监理工程师通知单

工程名称: 赫章县大山坪风电场项目

编号: ZHJL-TZD-036

事由: 关于升压站生活楼刮腻子相关事宜;

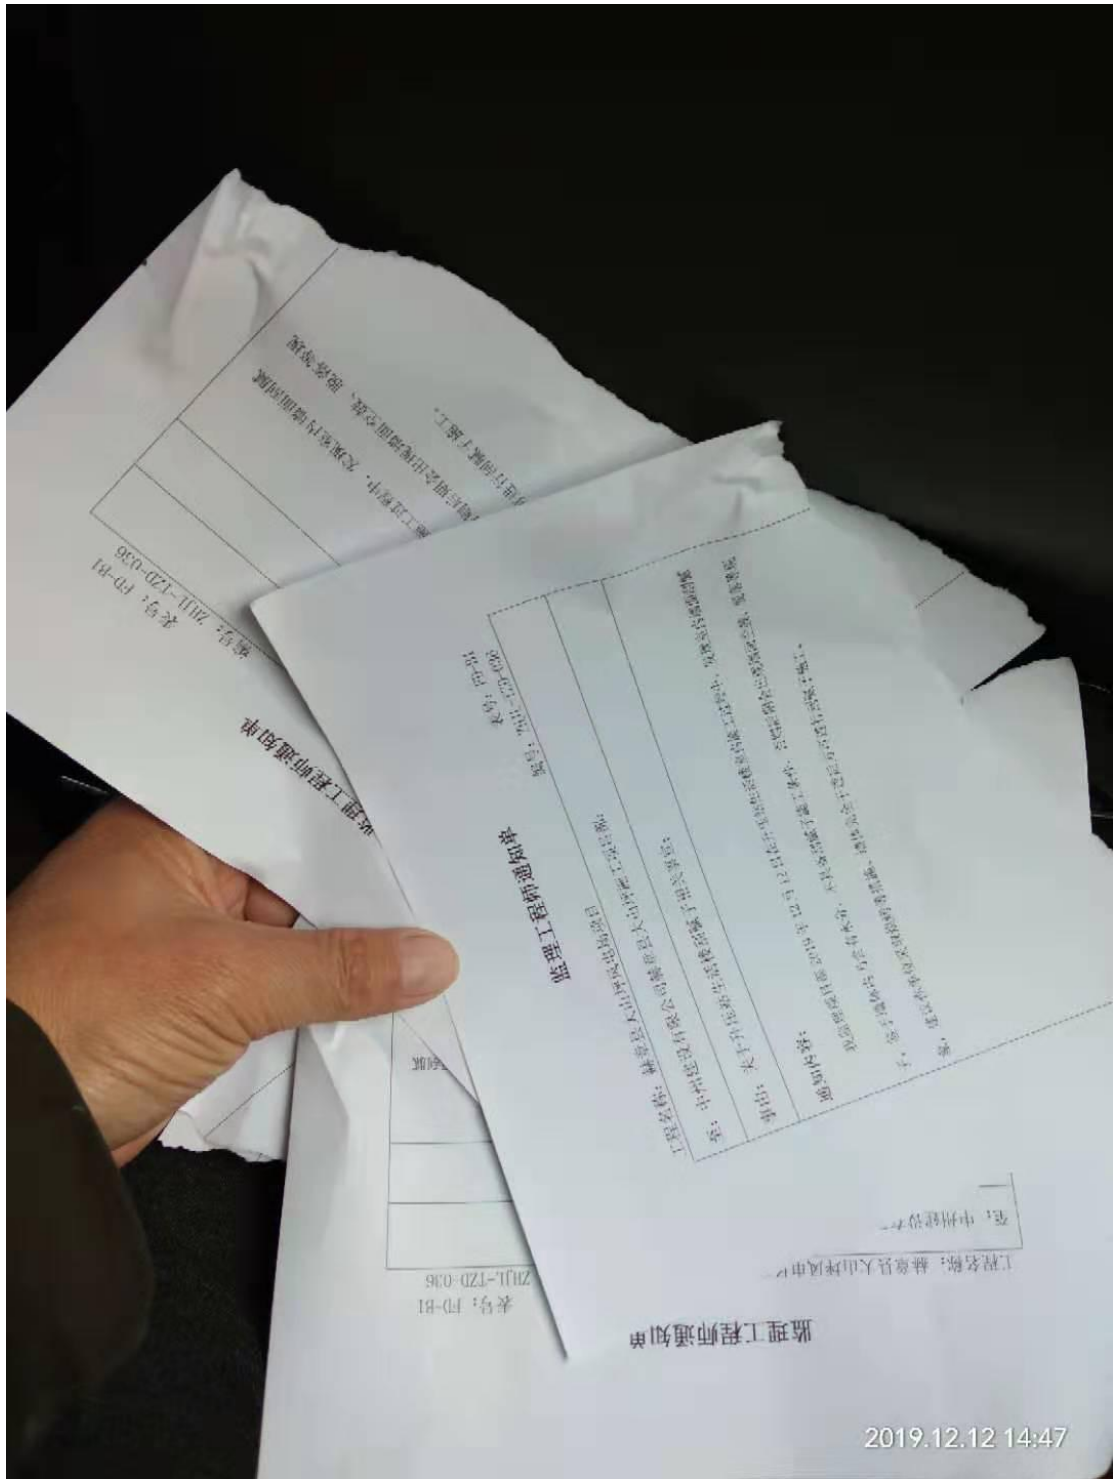
我监理项目部 2019 年 12 月 12 日在升压站生活楼室内施工过程中, 发现室内墙面刮腻子, 鉴于墙体内仍含有水分, 不具备刮腻子施工条件, 否则后期会出现墙面空鼓、脱落等现象, 建议你单位采取烘烤等措施、墙体完全干透后方可进行刮腻子施工。
